Keuringsverslag van een elektrische laagspanning- en zeer lage spanningsinstallatie

NIET CONFORM

Straatnaam Vijfhoeklaan
Huisnummer 4
Busnummer
Postcode 2960
Gemeente BRECHT
Land België

Controlebezoek van een huishoudelijke installatie volgens (KB 08/09/2019) - AREI Boek 1- 6.5. en 4.2.4.3.

Afbeelding schakel- en verdeelbord:

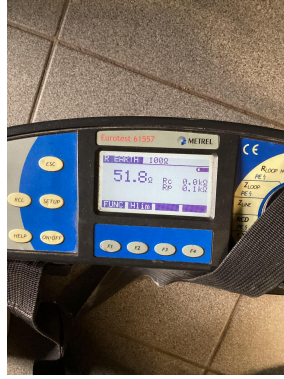
I5.10 De genaakbare, naakte onder spanning staande delen zijn onvoldoende afgeschermd. (Boek 1 Afdeling 5.1.4. en 4.2.2.3.)

Verdeelstrips verdeelbord

I5.14 De nominale spanning dient duidelijk vermeld te worden op een oordeelkundig gekozen plaats. (Boek 1 Onderafdeling 3.1.3.3.)

I5.15 Een alpolige scheidingsschakelaar is te voorzien om bord volledig spanningsloos te kunnen zetten. (Boek 1 Onderafdeling 5.3.5.1.B. en nota)

Bord garage 2

16.06 De differentieelstroombeschermingsinrichtingen die worden geplaatst in huishoudelijke installaties zijn ten minste van het type A. Een differentieelstroombeschermingsinrichtingen van het type AC is niet toegelaten. (Boek 1 Onderafdeling 5.3.5.3.)

17.01 De smeltzekeringhouders of houders van kleine vermogensschakelaars met pennen met een sectie kleiner dan 10mm² zijn niet voorzien van kalibreerelementen. (Boek 1 Onderafdeling 5.3.5.5.A.)
